# So sieht eine zeitgemäße Verkehrsplanung aus.

## Stellungnahme der AG Radverkehr des ADFC Dreieich e.V. zur Planung des Umbaus der August-Bebel-Straße (ABS) in Sprendlingen (Stand 22.09.2018)

Abbildung Google Maps

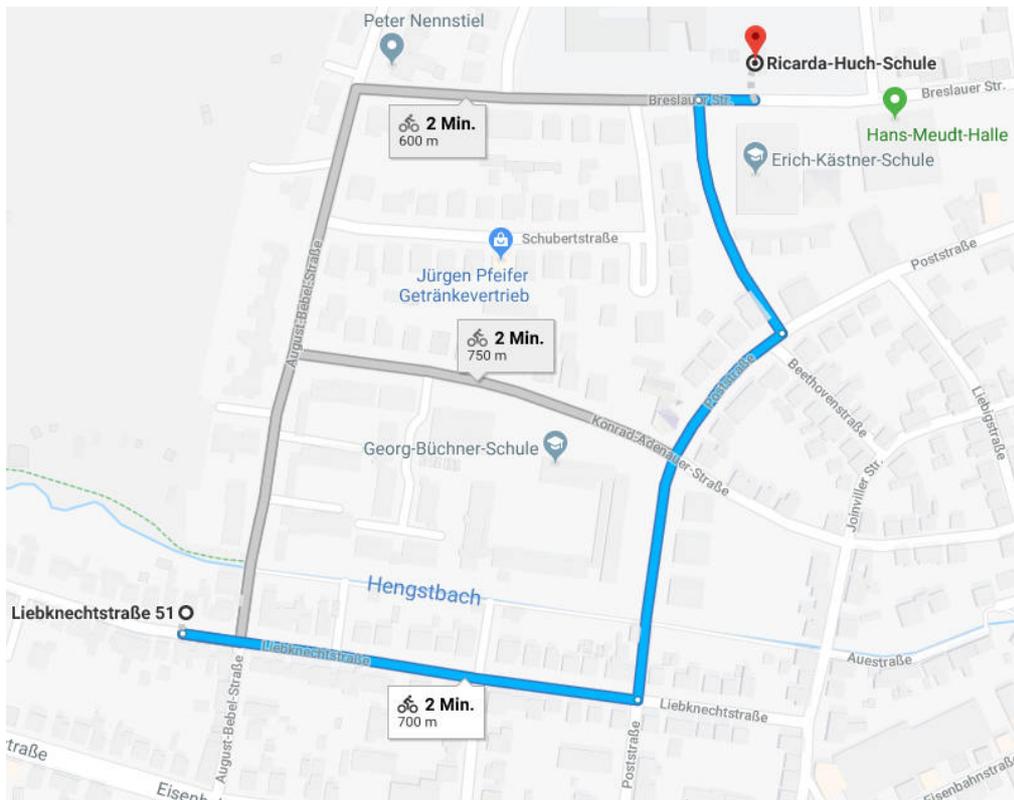
**Empfehlung für den Schülerradverkehr, weil es keine komplett sichere Radverbindung auf der ABS geben wird.**

**A** Aus Richtung Liebknechtstraße über die Fahrradstraße und der zukünftigen RadSchnellVerbindung zur RHS/EKS (blau Linie). ) Schüler der GBS können von der Poststraße links in die Konrad-Adenauer Straße einbiegen.

Abbildung Google Maps

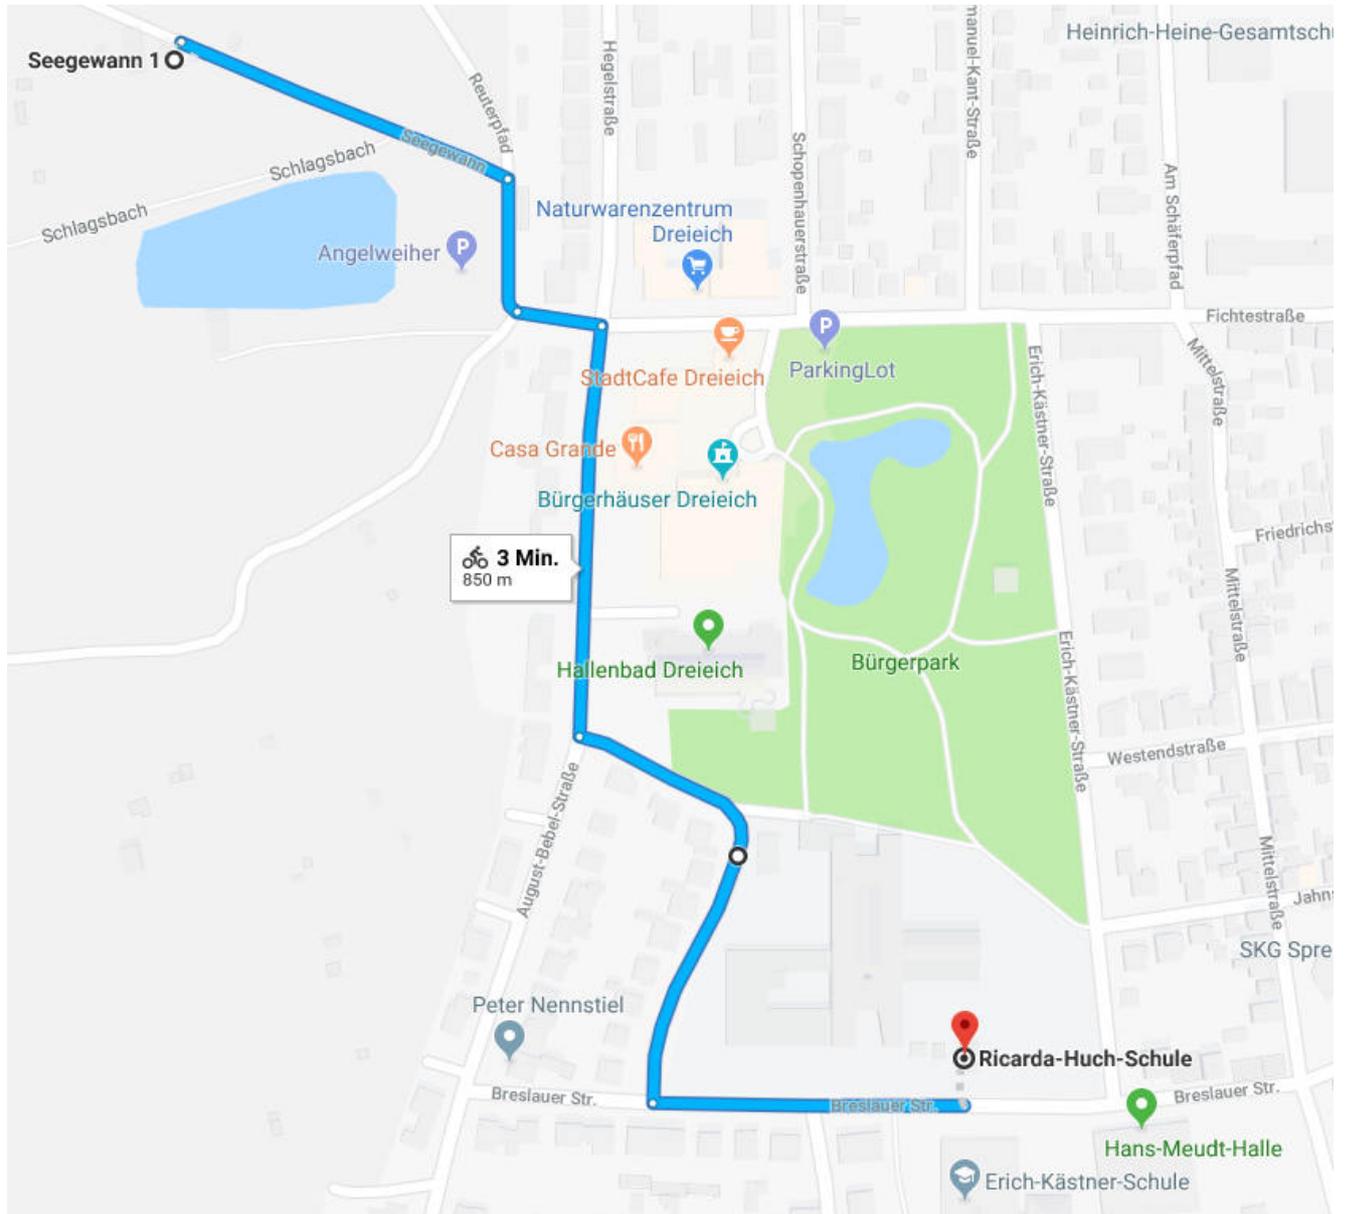
Empfehlung für den Schülerradverkehr, weil es keine komplett sichere Radverbindung auf der ABS geben wird.

**B** Aus Richtung Seegewann kommend über den neu zu bauenden Radweg, dann weiter Querung zur Stettiner Straße, Breslauer Straße zur RHS/EKS (blaue Linie). Schüler der GBS können dann weiter über die Schubertstraße fahren.
